# Proyecto Biomira, Ruta Nacional N°231 Agua Caliente de Cartago

Ficha técnica del documento		
1. N° Informe MOPT-03-05-01 -0694-2022	2. N° de Expediente ED-EB-22-0357	
3. Título Proyecto Biomira, Ruta Nacional N°231 Agua Caliente de Cartago	4. Fecha del informe octubre de 2022

9. Elaboró Bach. Miguel Cubillo Espinoza Nombre y firma	10. Revisó Ing. Rony Rodríguez Vargas Nombre y firma	
12. Resumen Análisis del “Proyecto Biomira”, en donde se proponen una serie de estrategias integrales a problemas como la seguridad, movilidad, organización, imagen y el ambiente. Dicho proyecto requiere realizar varios ajustes al señalamiento vertical y horizontal, en algunos tramos de aceras se debe incluir una zona verde o para mobiliario urbano, eliminación de reductores de velocidad en contra del Decreto N° 40601-MOPT, Reglamento para la Instalación y Eliminación de Reductores de Velocidad en las Vías Públicas Terrestres y colocación de pasos peatonales sin un criterio técnico.

Imagen 15 Segunda zona de intervención.

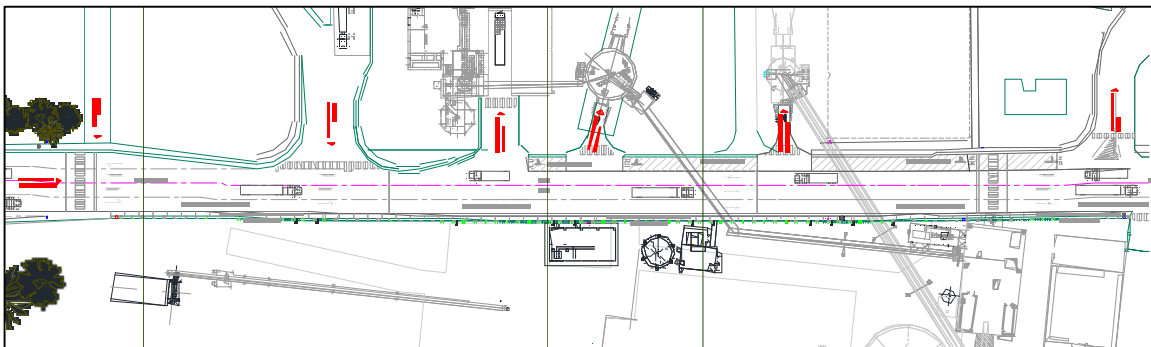
5. En la zona 2 se proponen aceras de 1.2 m de ancho, pero no se reserva el espacio para zona verde o mobiliario urbano, como se establece en la Guía Práctica Diseño de Aceras para zonas de uso industrial.

- Colocar señales preventivas que indiquen la entrada y salida de vehículos pesados en la zona.
- Eliminar las zonas de espera de camiones ya que estas se ubican cerca de la acera que brinda acceso al centro educativo por lo que cabe la posibilidad que niños crucen la vía entre los camiones, en donde no son tan visibles para los conductores de camiones.
- Verificar la cantidad de vehículos que realizan el giro izquierdo con el fin de sopesar la implementación de un carril de giro izquierdo.
- Colocar una zona de 0.5 m de ancho destinada para zona verde o mobiliario urbano en los tramos de las zonas 2 y 4, como se establece en la Guía Práctica Diseño de Aceras.

Imagen 16 Perfil de segunda zona de intervención (margen izquierda zona de espera de ingreso ).

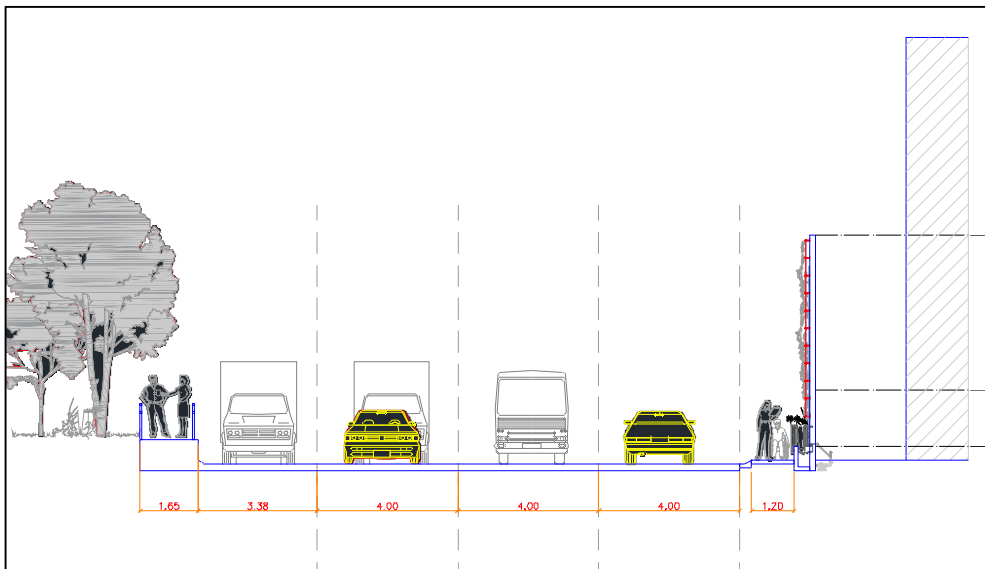
7. Hay una zona de espera de camiones que se ubica en contrasentido de circulación de vehículos lo que puede provocar confusión y maniobras no adecuadas.

Imagen 18 Tercera zona de intervención.

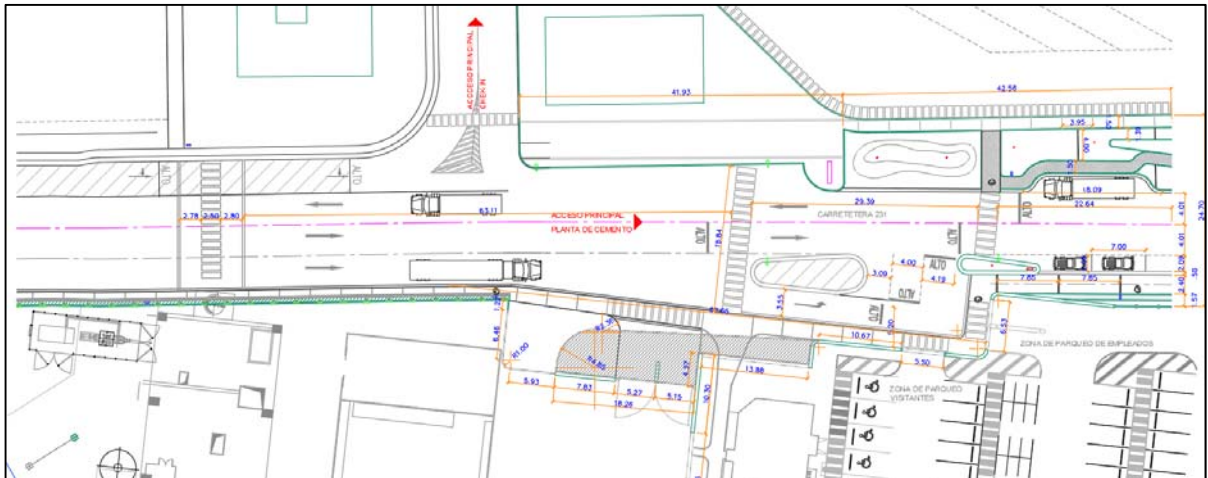
8. En la zona 3 se debe mejorar la funcionalidad del ingreso al parqueo de visitas y empleados, ya que se presentan Altos en todos los movimientos.
9. En la zona de cierre o zona 4 la ciclovía solo tiene el ancho necesario para un sentido de circulación, en la acera no se cuenta con el 0.5 m de ancho de zona verde o de mobiliario urbano.

- Modificar el acceso a los parqueos de visitantes y empleados, ya que la funcionalidad recomendada puede provocar confusión al usuario.
- En la zona 4 incluir doble sentido a la ciclovía.

Imagen 21 Señalamiento horizontal presentado.

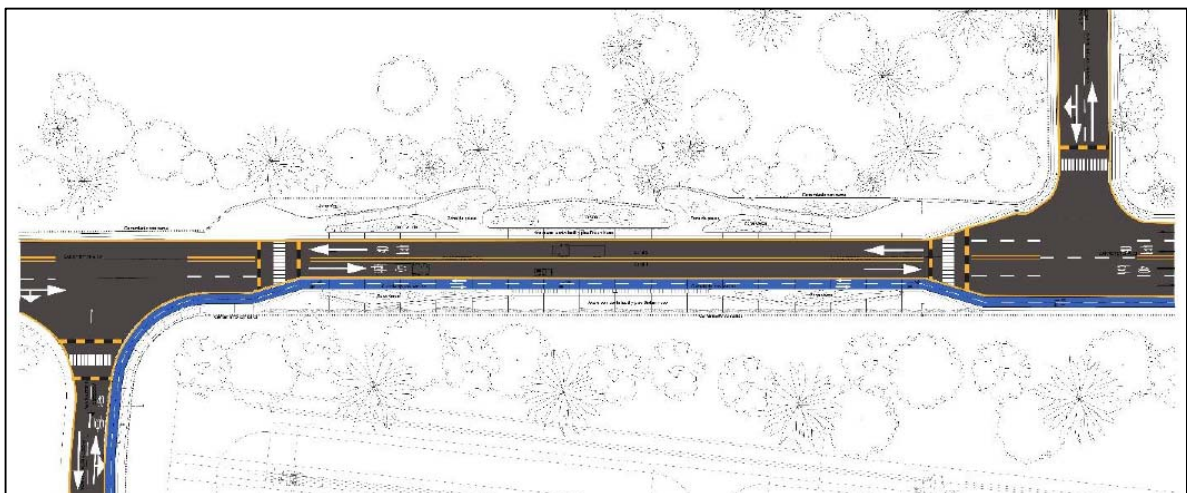
El proyecto Biomira presenta reductores de velocidad que no cumplen la normativa vigente, como también pasos peatonales tipo “Cebra” en varios puntos, sin un asidero técnico (velocidad de vehículos, cantidad de peatones, cantidad de accidentes), en donde se considera particularmente inseguro demarcar un paso cebra sin la protección de un semáforo o la construcción de un reductor tipo acera.

En el Diseño del proyecto de Biomira solo se presenta el señalamiento horizontal y vertical de la primera etapa.

4. En el proyecto debe mejorar tanto el señalamiento vertical y horizontal como lo establece en el manual vigente. (ausencia ensamble de zona escolar, señales de prevención de vehículos pesados entrando y saliendo, líneas de espaldón y Altos).

- Se deben eliminar los 10 reductores de velocidad los cuales no cumplen con la normativa vigente.
- Llevar a cabo un estudio técnico para la justificación de pasos peatonales en el tramo.
- Incluir la demarcación de una zona de espaldones en el diseño horizontal como también líneas de paro y "ALTO".
- Se deben cambiar las flechas direccionales de las dos intersecciones que se presentan en el señalamiento horizontal, ya que indican movimiento directo y giro derecho siendo lo correcto giro izquierdo y derecho.

- Hay señales horizontales de 40 kph por lo que se recomienda colocar señales verticales de velocidad máxima en la zona 1.
- Incluir el ensamble típico de Escuela (vertical y horizontal) como se establece en la normativa vigente.
- Incluir el señalamiento de las paradas de autobuses e instaurar bahías de autobús con el diseño del Manual de Diseño.
